Ansökan enligt miljöbalken – komplettering april 2013

Kompletteringsyttrande

Figur 2-1. Riksintresset hamnar i Forsmark.

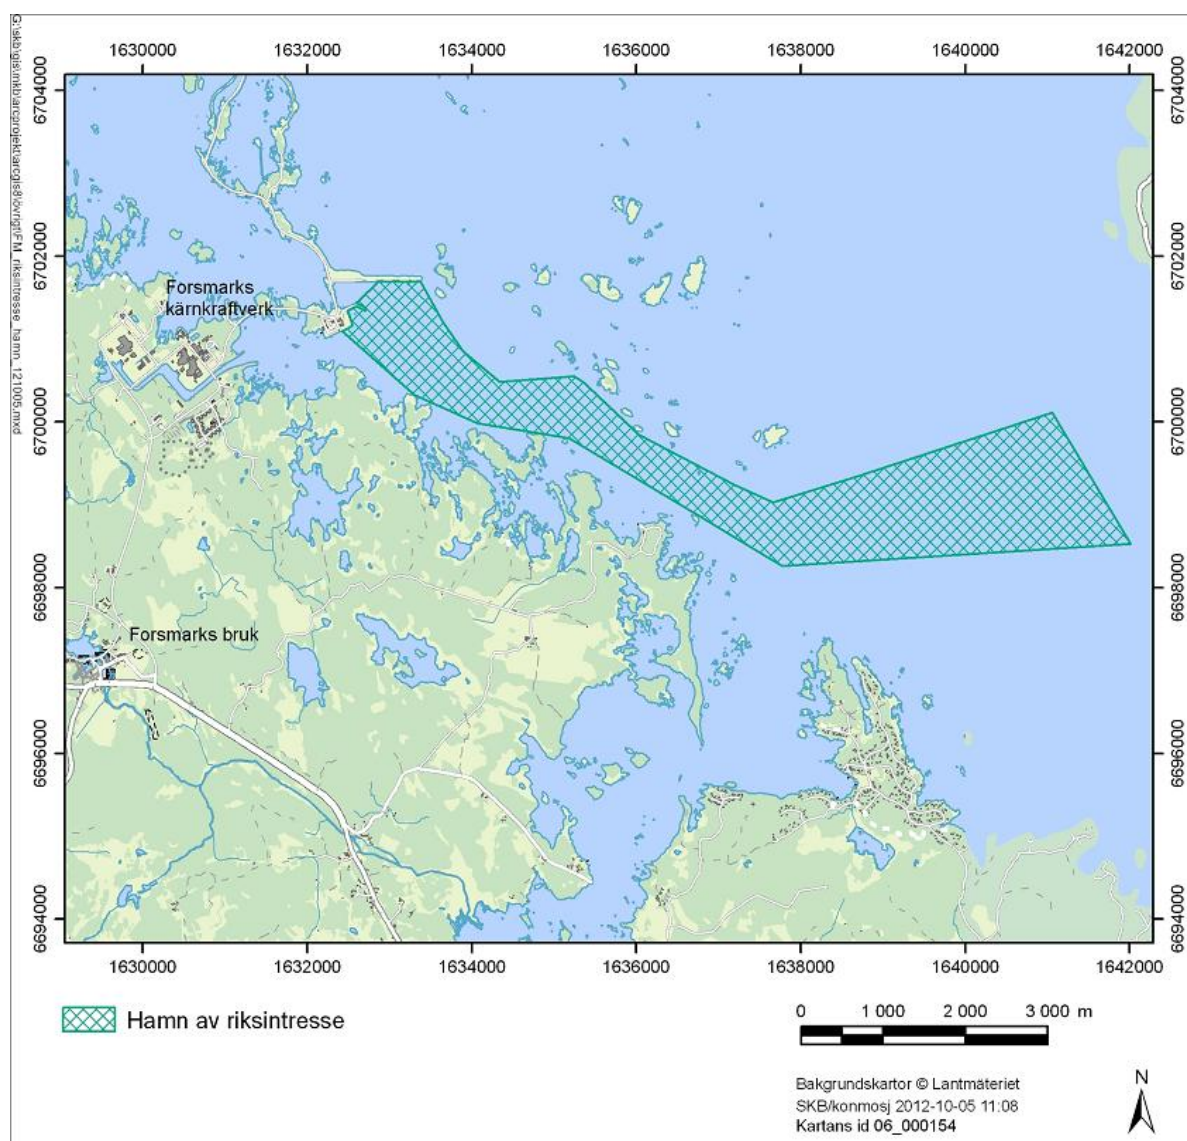
2.1 Ansökningshandlingarna saknar en redovisning av riksintresset hamnar. Båda industrihamnarna Simpevarp och Forsmark ingår i Hamn av riksintresse (Kärnkrafthamn). Handlingarna bör därför kompletteras i detta avseende.

Svar: SKB anser att synpunkten från Trafikverket är befogad. Såsom påpekas är både Simpevarps hamn och Forsmarks hamn av riksintresse för hamnar, då de uppfyller en viktig funktion som kärnkrafthamnar. SKB:s underlag kompletteras därför härmed i detta avseende, se figur 2-1 och 2-2. SKB konstaterar att riksintresset hamnar till stor del sammanfaller med riksintresset för sjöfart. Att Forsmarks hamn är av riksintresse är fördelaktigt med tanke på SKB:s befintliga och kommande verksamhet, då hamnen kommer att utnyttjas för sjötransport av bland annat radioaktivt avfall. Den planerade verksamheten kommer att dra nytta av riksintresset och bedöms därmed inte påverka riksintresset negativt.

Figur 16-1. Illustration gällande principen för linjär utbyggnad av förvarsområdet.

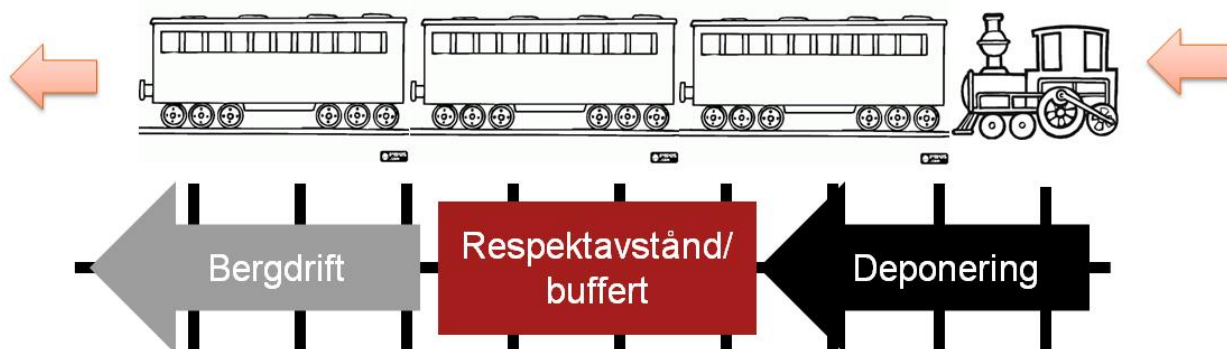
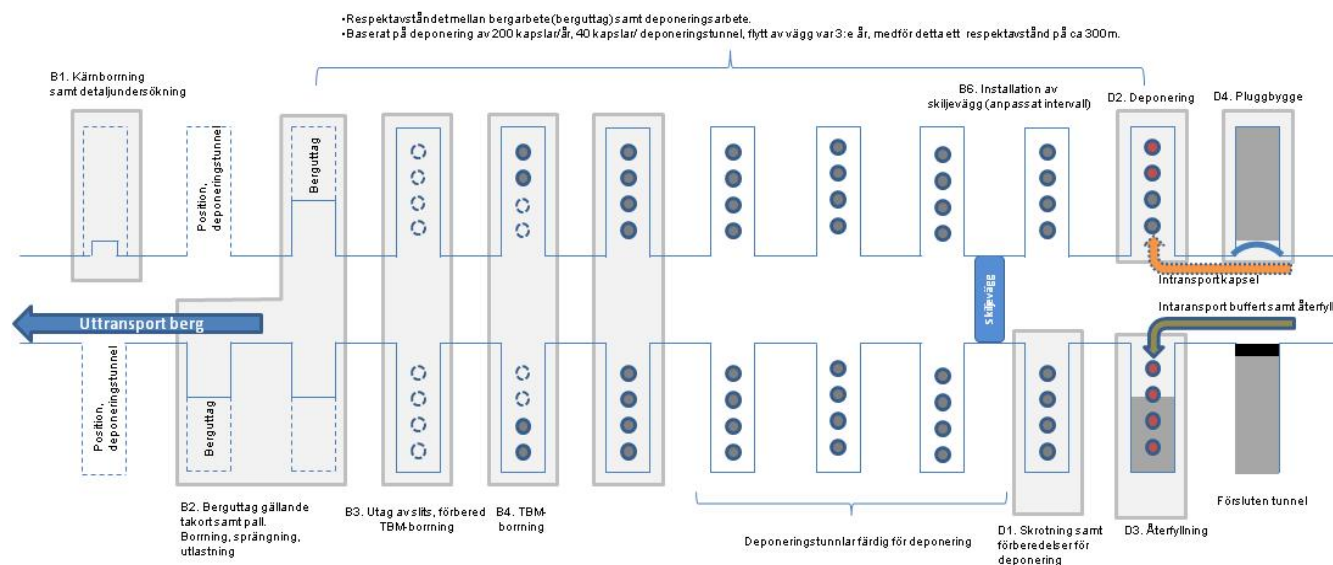
För att förtydliga hur den planerade utbyggnaden alltid kommer att tillgodose att avståndet mellan deponerade tunnlar och sprängarbetet kommer att vara betydligt längre än 80 meter, lämnas följande kompletterande information:

Avståndet mellan deponeringsarbete samt bergarbete regleras av den önskade framförhållningen av färdigställda deponeringstunnlar i relation till det deponeringsarbetet. Framförhållningen kommer

uppskattningsvis att motsvaras av cirka 15 färdigställda deponeringstunnlar, det vill säga ett avstånd på cirka 300 meter (beräknat på 40 meter mellan respektive deponeringstunnel). Framförhållningen kommer vara nödvändig för att förhindra uppehåll i deponeringsarbetet vid eventuella störningar i bergarbetet.

Enligt kapitel 5 i Underground design Forsmark – Layout D2 (SKB R-08-116) så ska ett minsta avstånd på 80 meter tillämpas mellan berg- respektive deponeringsarbete för att förhindra skadliga vibrationer på barriärerna runt kapseln (från berguttag). I praktiken blir alltså detta avstånd betydligt större (cirka 300 meter) för att säkerställa kravet på löpande deponeringsarbete. Det bör även påpekas att layouten görs så att nya tunnlar som ska sprängas alltid kommer att placeras minst 80 meter från redan deponerade kapslar, vilket följaktligen styr avståndet mellan olika deponeringsområden.

Principen för den linjära utbyggnaden av förvarsområdet kan beskrivas som ett tåg som rör sig genom förvarsområdet, se figur 16-1. Deponeringsarbetet är loket som skjuter alla aktiviteter framför sig. Aktiviteter gällande deponeringsarbete (till exempel pluggbygge efter färdigställd återfyllnad) är tidsmässigt beroende av varandra, medan bergarbeten inte är strikt tidsberoende av deponeringsarbeten. Det önskade tidsberoendet (framförhållningen) mellan deponerings- respektive bergarbete regleras med avståndet. En borte tidsgräns på cirka fem år kan antas gälla för hur länge ett färdigställt deponeringshål bör stå öppet innan deponering utförs med hänsyn till underhåll samt behov av förstärkning av deponeringstunneln.
